Stavba: **CENTRUM KOMPLEXNÍ PSYCHIATRICKÉ PÉČE BRNO**

Objekt: **Stávající Pavilon G část A, 1.PP**

Změna: **Koordinace F.001**

## Příloha 01 pro ZL 047 - doplnění kompenzátorů profese UT obejkt A

Průběhy 1. pp  
 BEZ HEJTYK  
 VAP 3

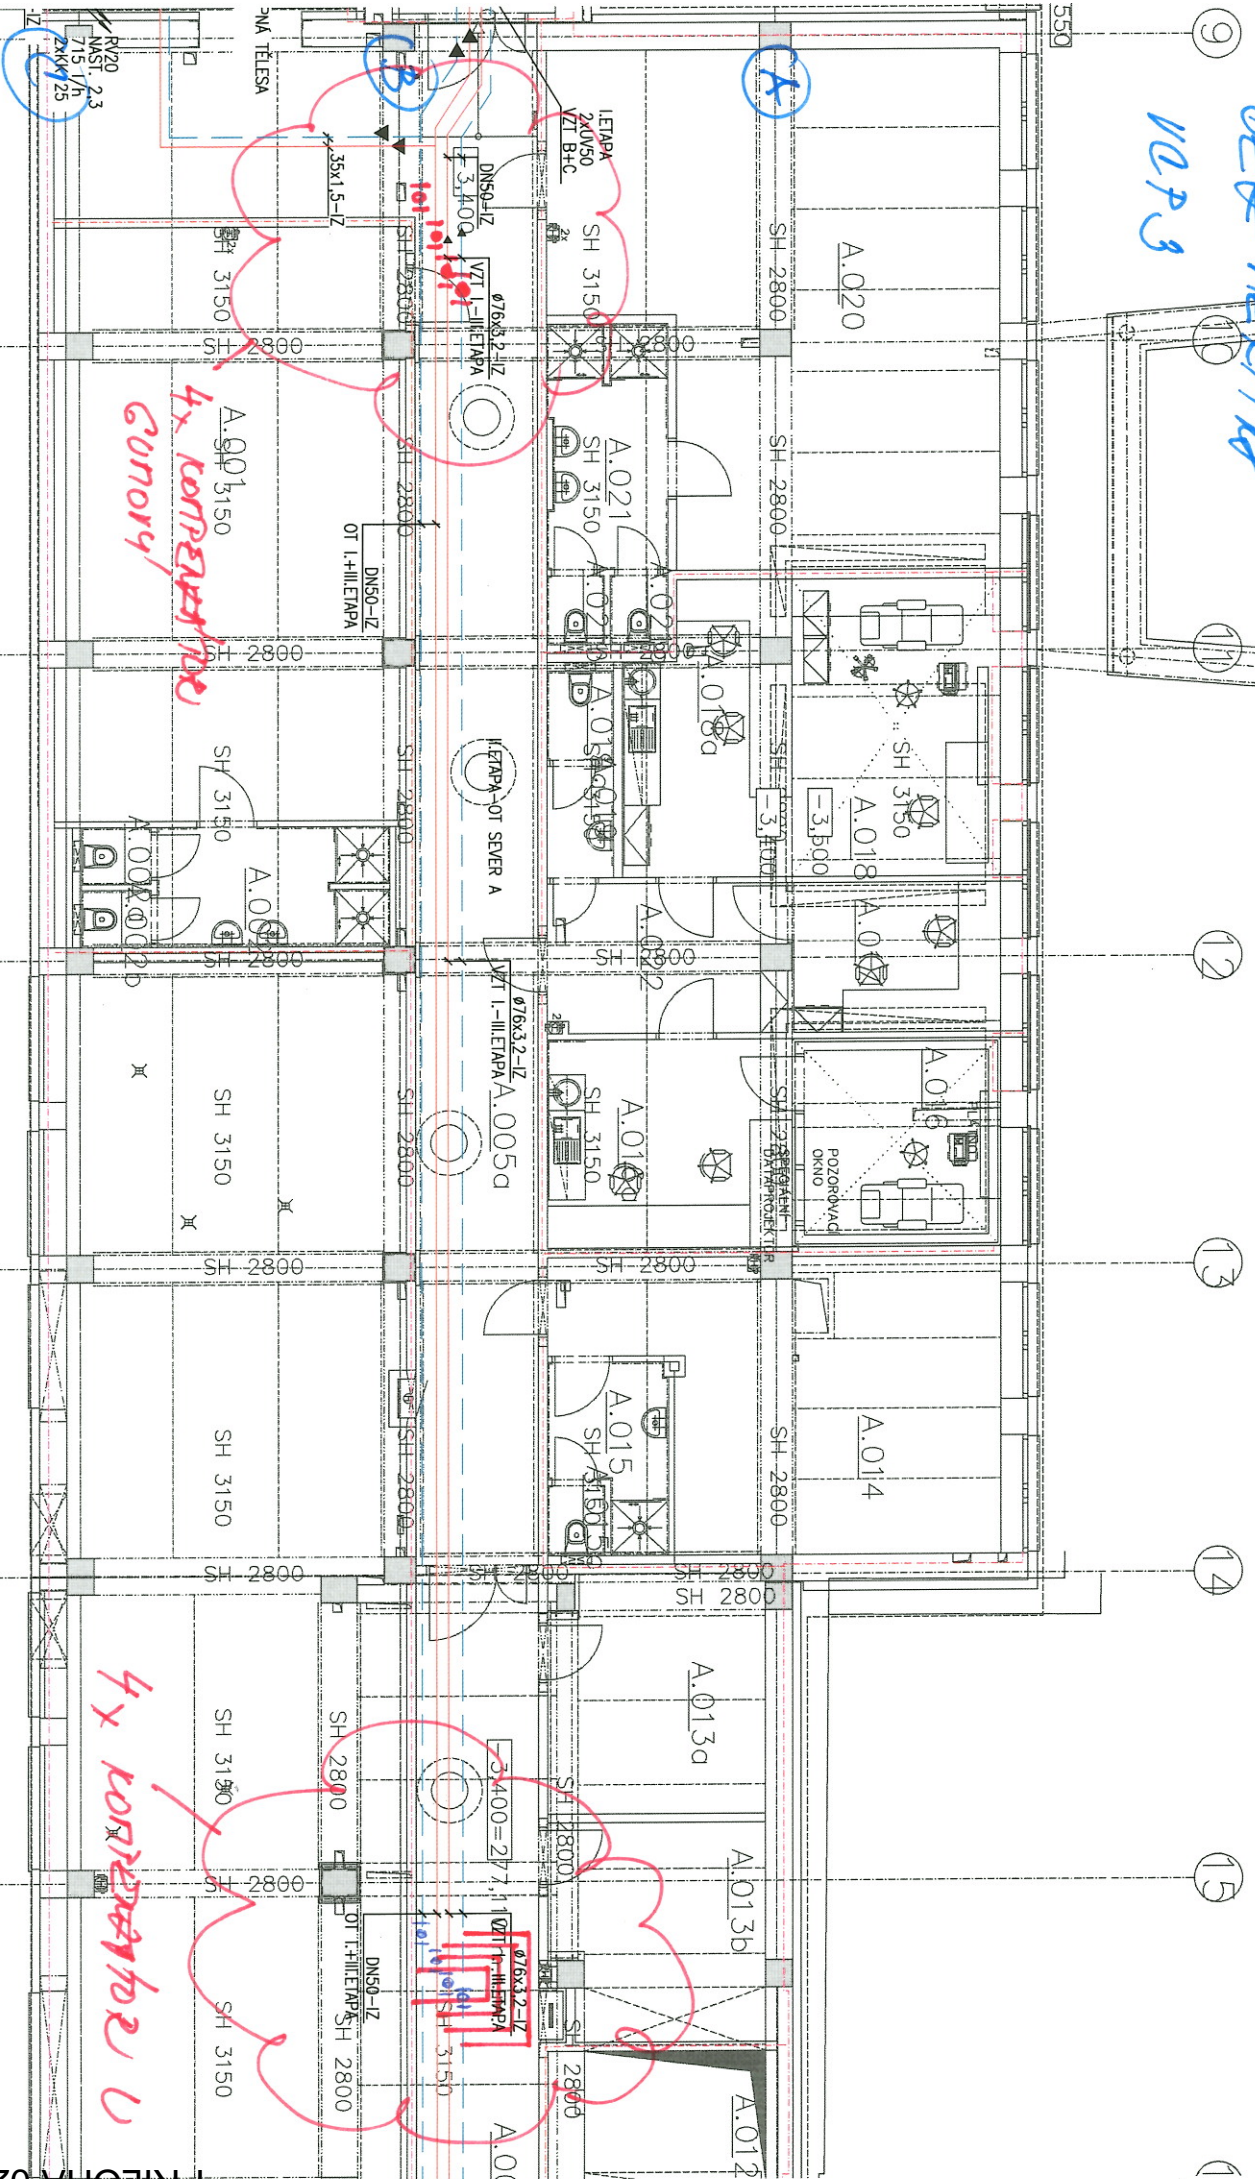
POPIS	Změnu vyvolal: Projekt a FN Brno		
	Popis změny: Změnový list řeší nutnost doplnění kompenzátorů na profesi ÚT objekt A a etapovitost realizace, nutnost zachování funkčního systému po dobu topné sezóny v rámci 1. etapy		
ZMĚNA	Způsob projekčního zpracování: dílčí revize		
	vliv změny na náklady stavby: ANO		
	ocenění změny předložil: GZ v 05/2020		ve formě
	náklady na změnu D.1.01 SO 01 - PAVILON G PK, Rozpočet D.1.01.4.03 Vytápění	vícepráce	méněpráce
	Příloha 01 rozpočet D.1.01.4.03 Vytápění	98 558,60 Kč	0,-
	projekční náklady	0,-	0,-
	úprava smluvní ceny: Přípočet v části objekt D.1.01 SO 01 – Pavilon G PK, rozpočet D.1.01.4.03 Vytápění.		
	zvýšení:	98 558,60 Kč	
	snížení:	0,-	
	nová cena:	Samostatná příloha celkové rekapitulace ZL pro dodatek č. 2	
	odsouhlasení nákladů na změnu:	Datum	Podpis
	zhotovitel:		
objednatel (investor, uživatel)			
TDI:			
GP:			
TERMÍNY	Termín předání PD změny: konzultace na stavbě v průběhu 1. etapy

místo osový modul 8-10/B jsou osazeny kompenzátořy vlnovcové z důvodu neproveditelnosti U kompenzátořů

místo osový modul 17-19/A jsou osazeny kompenzátořy tvaru U

4x kompenzace  
 Gonorij

4x kompenzace
